Avis sur le projet de construction d'une centrale photovoltaïque au sol à Plancy-l'Abbaye (10), porté par la société KRONOS SOLAR PROJECTS FRANCE

n°MRAe 2022APGE36

Nom du pétitionnaire	Société Kronos Solar Projects France
Commune	Plancy-l'Abbaye
Département	Aube (10)
Objet de la demande	Construction d'une centrale photovoltaïque au sol
Date de saisine de l'Autorité Environnementale	04/02/22

Figure 14: Mesures « Éviter, réduire, compenser » (ERC) du projet extrait du dossier

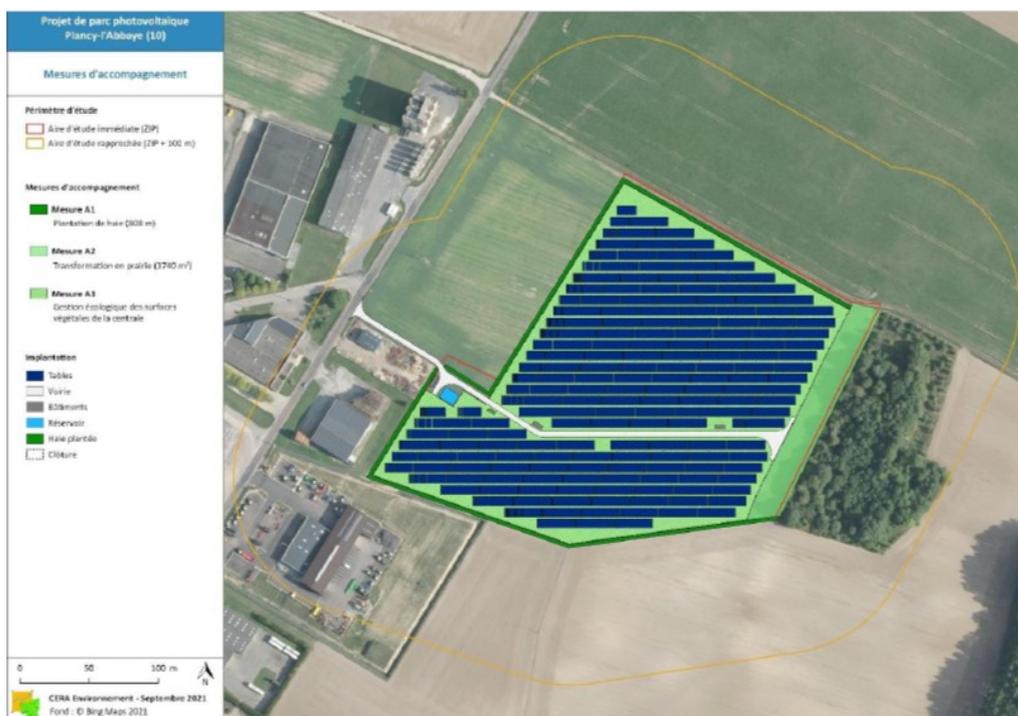
L'Ae salue globalement la mise en œuvre de ces mesures. Toutefois, le dossier n'indique pas les coûts de mise en œuvre d'une gestion en prairie de la zone tampon alors qu'il s'agit d'une obligation prévue à l'article R.122-5 8° du code de l'environnement.

L'Ae recommande d'indiquer les coûts de mise en œuvre d'une gestion en prairie de la zone tampon.
